COMMUNE DE MUS

Plan Local d'Urbanisme

NOTICE DE PRÉSENTATION ANNEXE AU RAPPORT DE PRÉSENTATION

MODIFICATION N°1

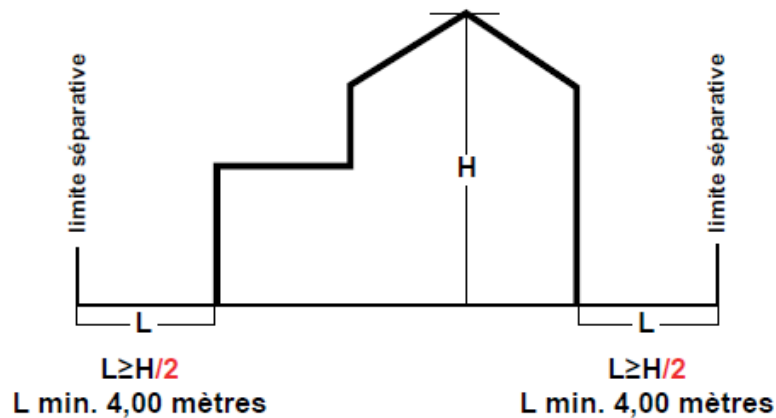
La modification du PLU est entreprise en vue de réduire la distance d'implantation des constructions par rapport aux limites séparatives en zone UD afin de favoriser la densification du tissu urbain.

Le règlement de la zone UD est modifié pour rétablir la règle existante avant révision du PLU, à savoir que le retrait doit être au moins égal à la **moitié** de la hauteur de la construction, sans pouvoir être inférieur à 4 mètres (**$L \geq H/2 \geq 4$ m**).

Le schéma explicatif du règlement est substitué par le schéma suivant :

Profil de la voie principale

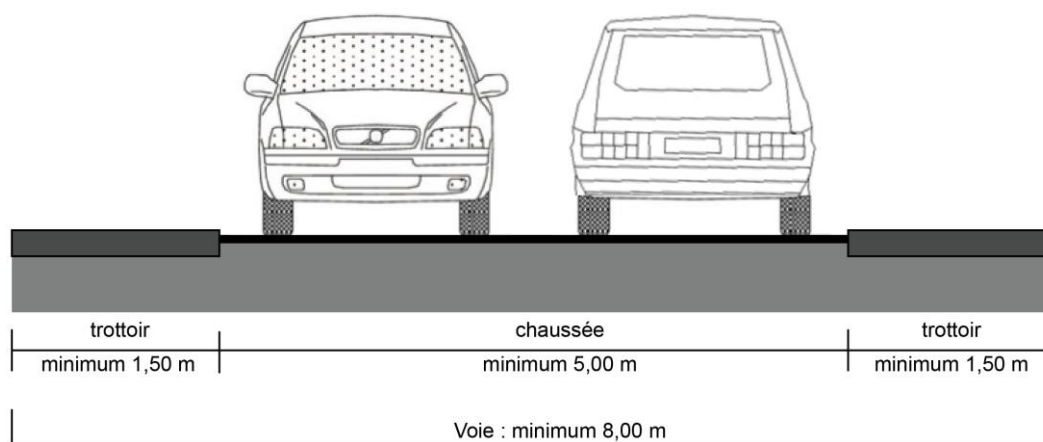
Au regard des modifications apportées au règlement, il convient de mettre en compatibilité les profils de voies à double sens proposés dans les OAP n°1 et 2 selon le schéma suivant :

PLU en vigueur - Localisation des emplacements réservés concernés

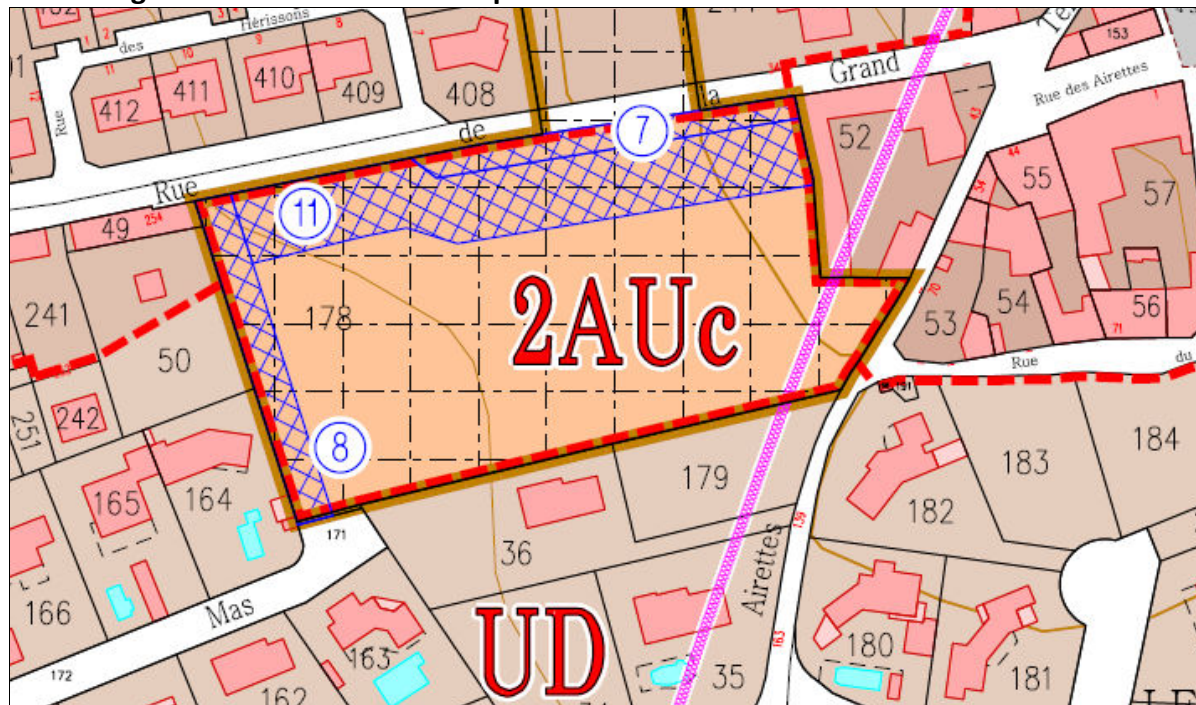
Toutefois, depuis l'approbation du PLU, l'opération a été réalisée en proposant des solutions alternatives au maillage viaire envisagé. En effet, l'emprise foncière réservée à la traversante en façade Ouest n'a pas pu être acquise. Il a donc fallu proposer une nouvelle organisation viaire, jugée compatible avec les objectifs d'aménagement définis par l'OAP, sans que la Mairie n'ait dû procéder à l'acquisition des emprises réservées. Ainsi, le principe de maillage exposé dans le schéma de l'OAP ne reflète pas les solutions alternatives mises en œuvre. D'autre part, les emplacements réservés n'ont plus de fondement.

Sur la partie Nord (zone UC), l'OAP compose un maillage viaire proposant plusieurs connexions avec les espaces publics périphériques. En particulier, le schéma propose une voie à double sens entre la voie centrale de l'opération et la rue de la Poste, débouchant sur la place de la Mairie, principal espace public du village. Or ce parti d'aménagement induit un trafic automobile accru sur la place la Mairie. Par ailleurs, la faisabilité opérationnelle de cette connexion viaire est incertaine considérant que l'étroitesse de la parcelle traversée est peu adaptée à un trafic automobile et piéton sécurisé. Cette connexion viaire ne semble donc ni opportune ni opérationnelle.

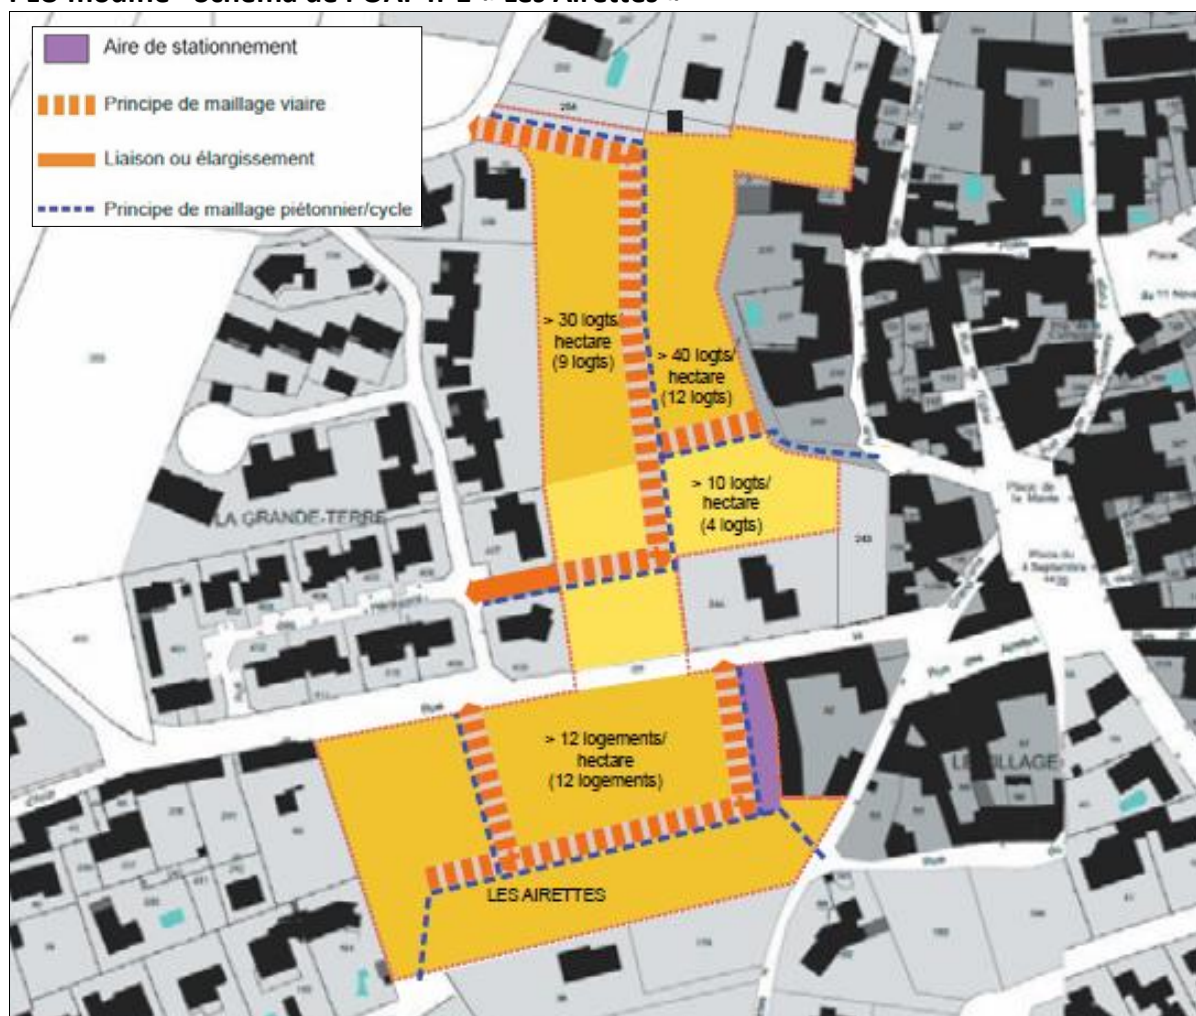
La modification est entreprise en vue de modifier les principes de circulation figurant sur le schéma de l'OAP n°1 « Les Ailettes » et de supprimer les emplacements réservés n°7, 8 et 11 susvisés sur les plans de zonage, dans la liste des emplacements réservés ainsi que sur le plan des servitudes d'utilité publique. (Cf. Plans page suivante.)

PLU modifié - Schéma de l'OAP n°1 « Les Airettes »

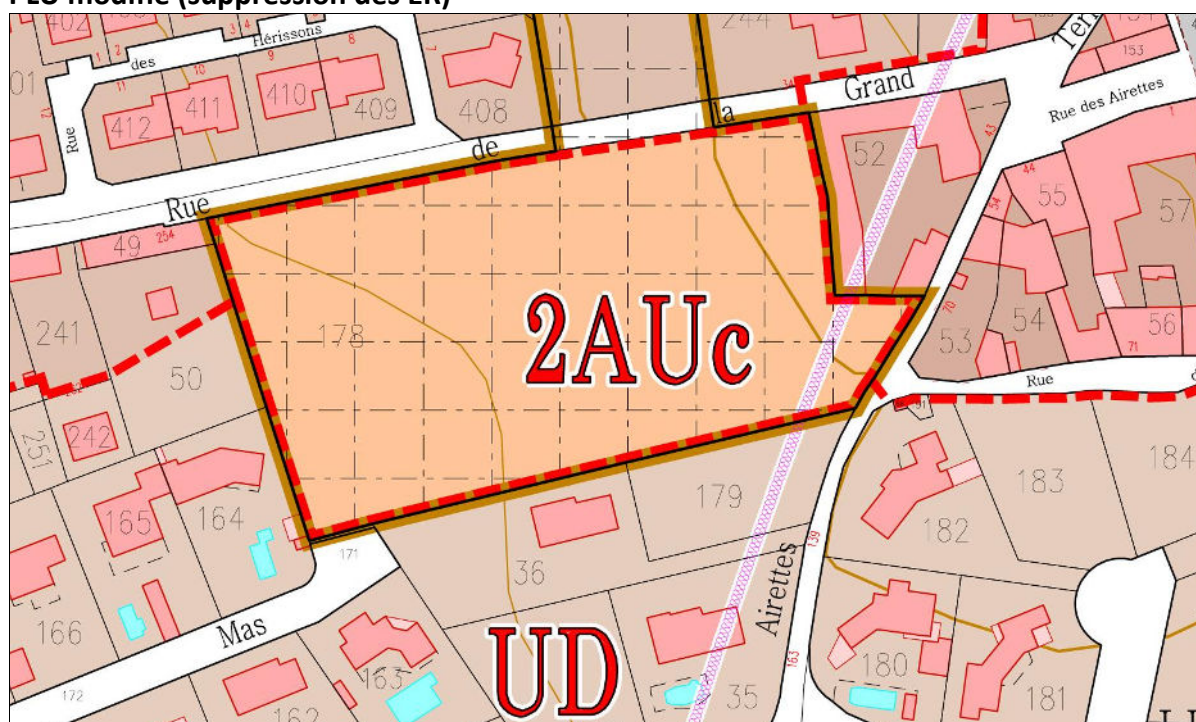
La modification du PLU a pour effet de substituer le schéma de l'OAP n°1 « Les Ailettes » (Pièce 2-2), les plans de zonage (Pièces 3-2a et 3-2b), la liste des emplacements réservés (Pièce 4-1) ainsi que le plan des servitudes d'utilité publique (Pièce 4-2b) tels qu'exposés ci-dessus.

Concernant la zone 2AUc, le maillage viaire reflète les solutions mises en œuvre qui maintiennent des porosités piétonnes et un espace de stationnement visiteurs. Les terrains sont libérés des servitudes d'urbanisme constituées par les emplacements réservés.

Concernant la zone UC, la voie de desserte vers l'Est sera conçue sous forme d'impasse, seul le cheminement piétonnier vers la place de la Mairie est maintenu. Ce cheminement permet une porosité avec l'espace central du village, sans y générer un trafic automobile supplémentaire.
